# 浜岡原子力発電所 敷地ごとに震源を特定して策定する地震動評価に係る コメント回答等について

2021年7月7日

# 本資料の報告内容

## 2021年1月29日 第940回審査会合コメント及び回答概要一覧

<（正）推定した地盤モデル（鉛直動）>

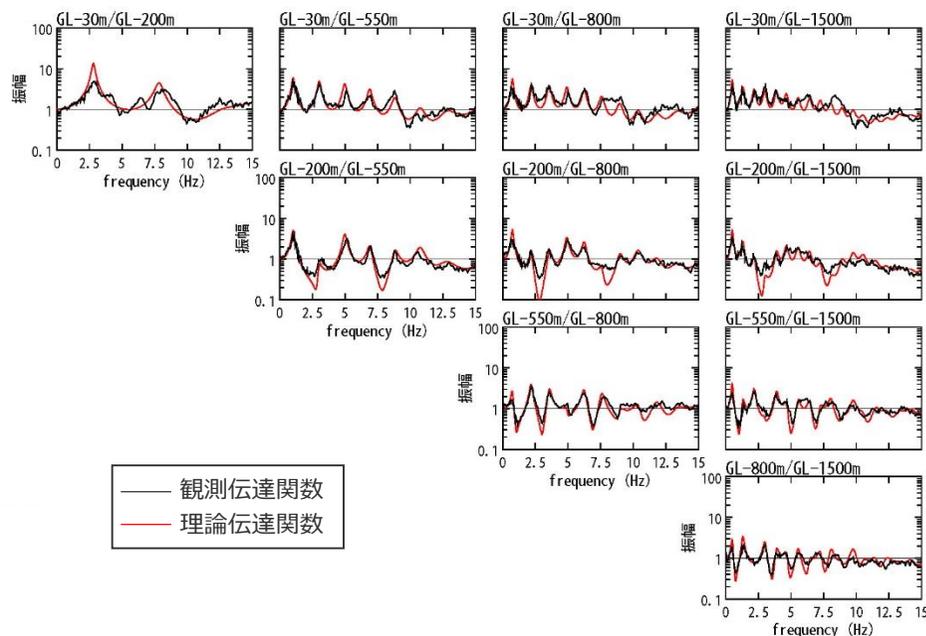
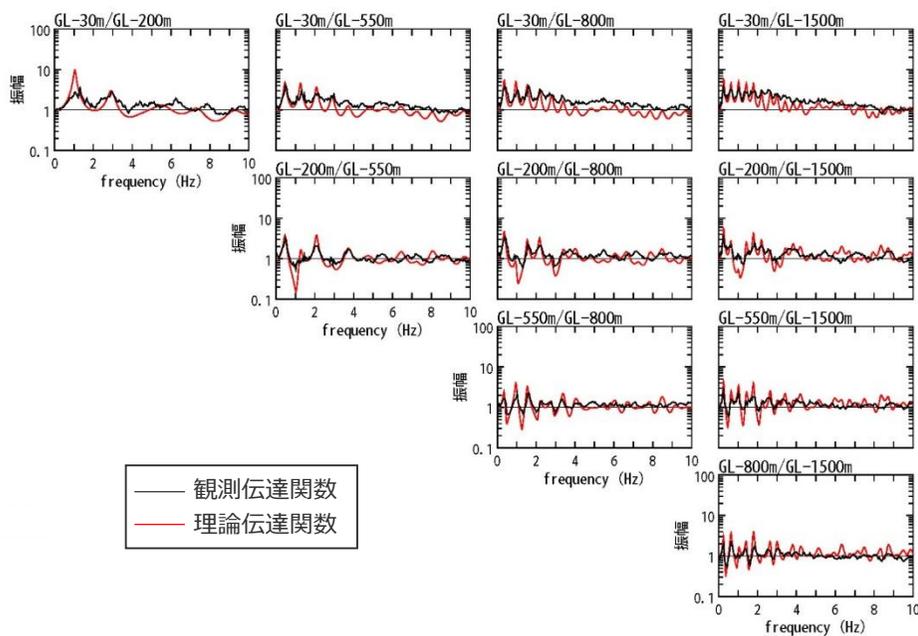
- 第174回・第194回審査会合で提示した**地震観測記録を用いて推定した地盤モデル（アプローチ②）（鉛直動）**について、**誤った最適化結果を記載していた。**
- また、統計的グリーン関数法に用いる一次元地下構造モデルの検証に関する検討のうち、**プレート間地震の地震動評価結果の比較検討において、この誤った地盤モデルを用いて地震動評価を行っていたため、地震観測記録を用いて推定した地盤モデル（アプローチ②）（鉛直動）を用いた地震動評価結果について、誤った計算結果を提示していた。**（同モデルを用いた検討のうち、理論伝達関数、地盤増幅率、理論H/Vスペクトル、理論分散曲線については、正しい計算結果であることを確認している。）
- 次ページ以降に、正しい地盤モデル及びそれを用いた検討結果を改めて示して訂正するとともに、地震観測記録を用いて推定した地盤モデル（アプローチ②）（鉛直動）について、最適化結果の正誤比較及びプレート間地震の地震動評価結果の正誤比較を示す。
- なお、プレート間地震の地震動評価結果の比較検討の結果は、正しい地盤モデルにおいても、地震動評価に用いる一次元地下構造モデルの方が大きくなっており、統計的グリーン関数法に用いる一次元地下構造モデルの検証結果への影響はない。

（モデル図の記載誤りについて）

・正しい地盤モデルと誤って提示した地盤モデルの比較は次ページ。

<断層モデルを用いた手法による地震動評価結果の比較（加速度時刻歴波形）>  
 （震源深さの不確かさを考慮した震源モデル（地震動の顕著な増幅を考慮））

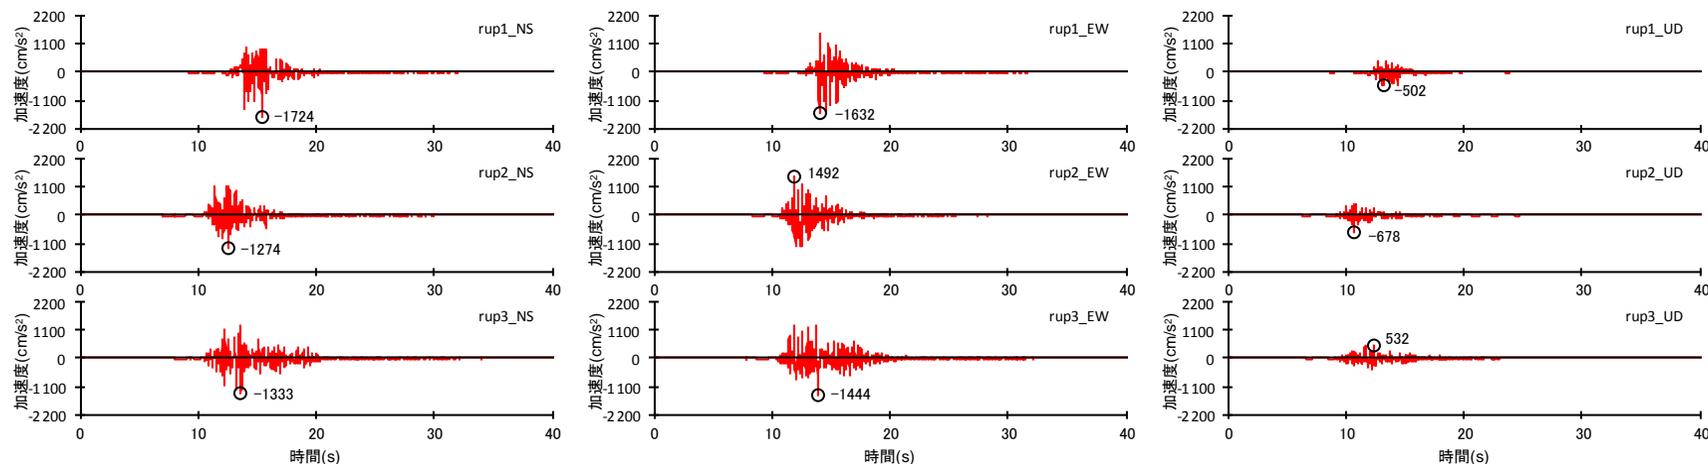
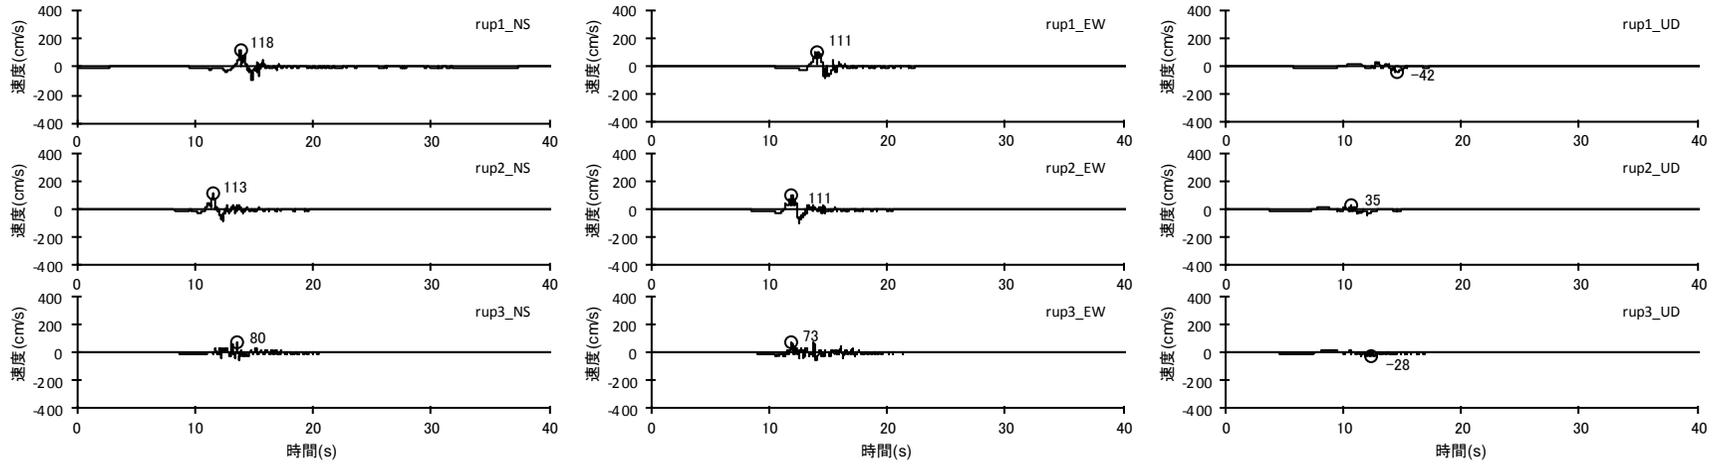
- 第532回・第882回・第940回審査会合で提示した海洋プレート内地震の震源深さの不確かさを考慮した震源モデル（地震動の顕著な増幅を考慮）を対象とした断層モデルを用いた手法による地震動評価結果について、**誤った計算結果を提示していた（「強震動生成域の小断層のグリーン関数のみに増幅係数を乗じた計算結果」を提示する地震動評価結果に対し、誤って計算した「強震動生成域と背景領域のすべての小断層のグリーン関数に増幅係数を乗じた計算結果」を提示）**。また、応答スペクトルに基づく地震動評価結果についても、断層モデルに基づく手法による地震動評価結果としてこの誤った計算結果を用いて増幅係数（応答スペクトル比）を算定して地震動の顕著な増幅を反映していたため、同様に誤った計算結果を提示していた。
- 次ページ以降に、「（正しい計算結果）強震動生成域の小断層のグリーン関数のみに増幅係数を乗じた計算結果」と「（誤って提示した計算結果）強震動生成域と背景領域のすべての小断層のグリーン関数に増幅係数を乗じた計算結果」の比較を示し、訂正する。

（（正しい計算結果）強震動生成域の小断層のグリーン関数のみに増幅係数を乗じた計算結果）

<「増幅方向」に位置する背景領域の小断層にも増幅係数を乗じる場合の地震動評価>

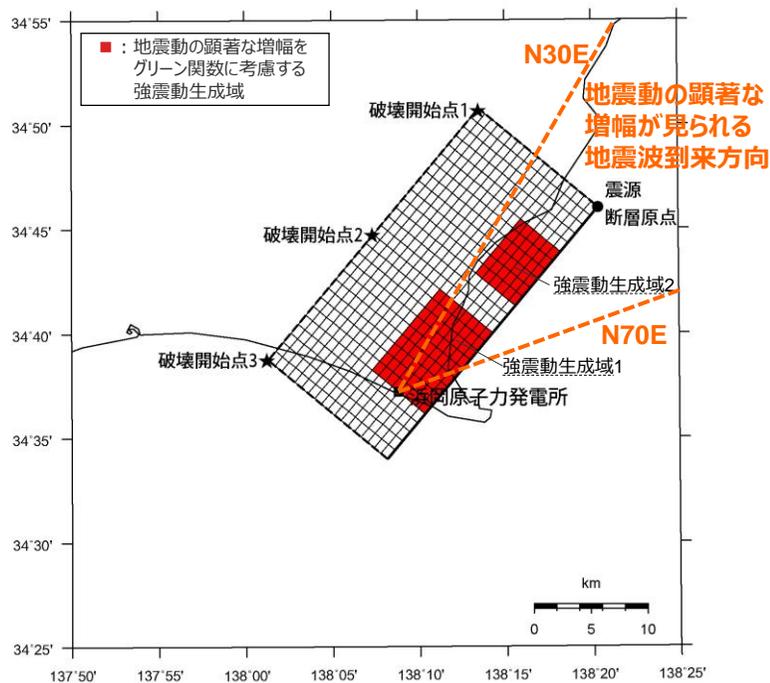
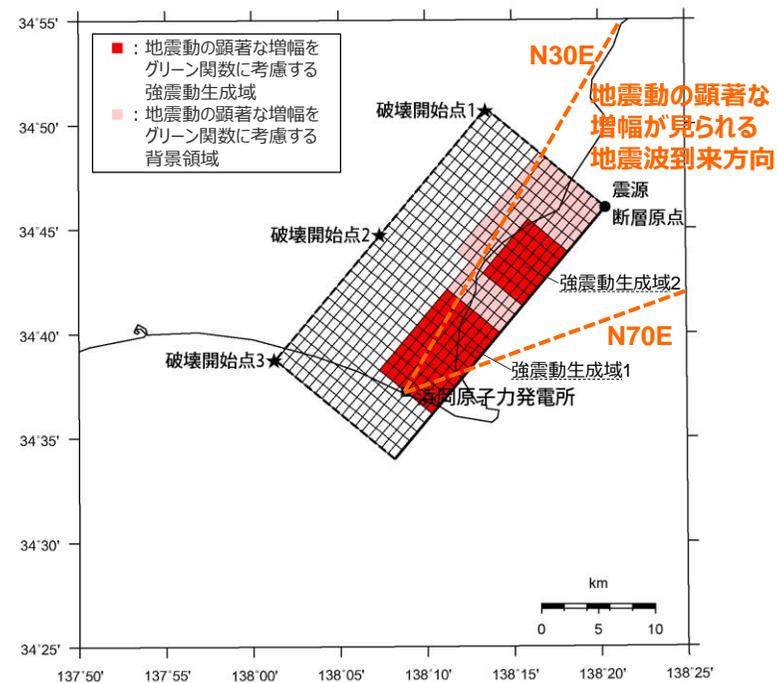
- 基準地震動に選定されるものは少し慎重に判断したいと考えている。海洋プレート内地震の地震動の顕著な増幅を考慮する地震動評価については、「増幅方向」に位置する背景領域の小断層にも増幅係数を乗じる場合の影響がフーリエスペクトル比で若干ではあるが見られる。そこで、海洋プレート内地震について、プレート間地震などの他の地震動評価結果に包絡されるのであれば必要ないが、基準地震動に選定される地震動であれば、より安全側に「増幅方向」に位置する背景領域にも増幅係数を乗じたものを採用していただきたい。

○海洋プレート内地震の基本震源モデル(地震動の顕著な増幅を考慮)について、「増幅方向」に位置する背景領域の小断層による影響を確認するため、「増幅方向」の敷地近傍に配置した強震動生成域に加え、「増幅方向」に位置する背景領域の小断層にも増幅係数を乗じる場合の統計的グリーン法による地震動評価を行い、「増幅方向」に位置する背景領域の小断層には増幅係数を乗じない場合との比較を行う。
